MODIFICATION DU REGLEMENT DU PLAN D'AFFECTATION CANTONAL N°318

COMMUNES D'EYSINS ET D'ARNEX-SUR-NYON AUX LIEUX-DITS LES VAUX, SERECO ET MERLO

Décharges de type B et type A

II.B.8 Collecteur d'eaux usées

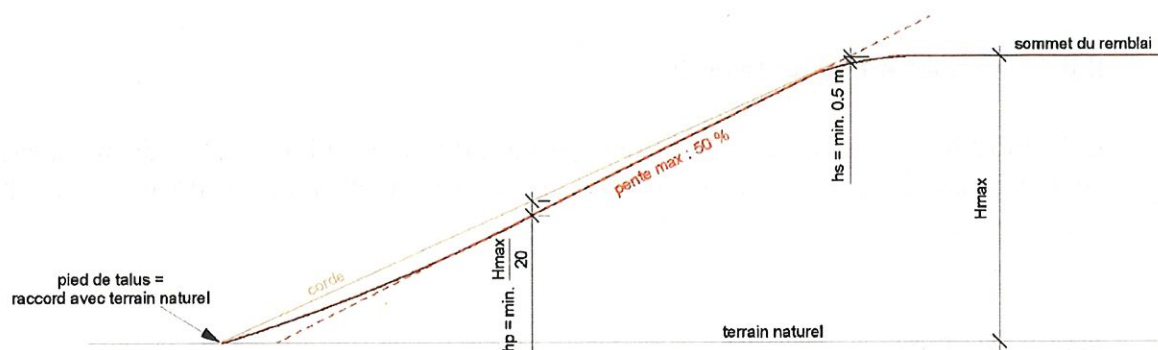
La préservation du collecteur d'eaux usées de l'AEB est réglée en accord avec l'association. Il peut notamment être déplacé sur un nouveau tracé lors des travaux préparatoires.

L'autorisation d'exploiter délivrée par l'Autorité compétente fixe les contraintes et les mesures techniques à la charge de l'exploitant permettant d'assurer la viabilité de ce collecteur.

~~II.D.5 Collecteur d'eaux usées~~

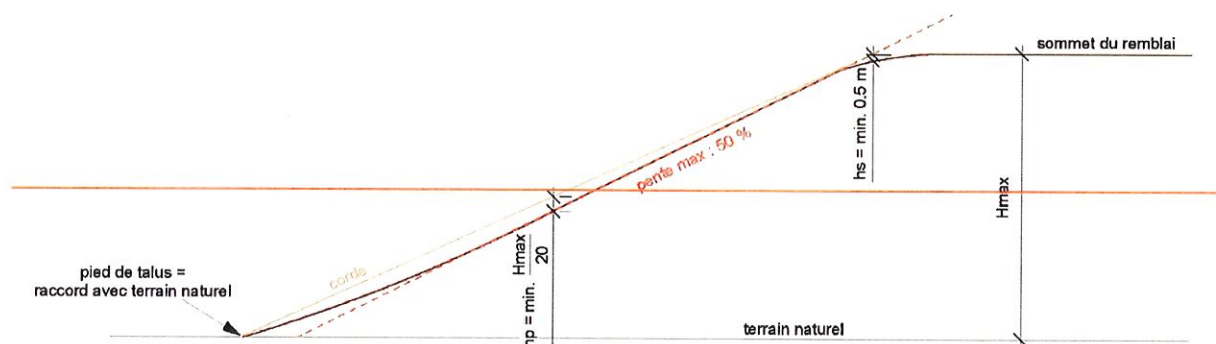
~~La préservation du collecteur d'eaux usées de l'AEB est réglée en accord avec l'association. Il peut notamment être déplacé sur un nouveau tracé lors des travaux préparatoires.~~

~~L'autorisation d'exploiter délivrée par l'Autorité compétente fixe les contraintes et les mesures techniques à la charge de l'exploitant permettant d'assurer la viabilité de ce collecteur.~~
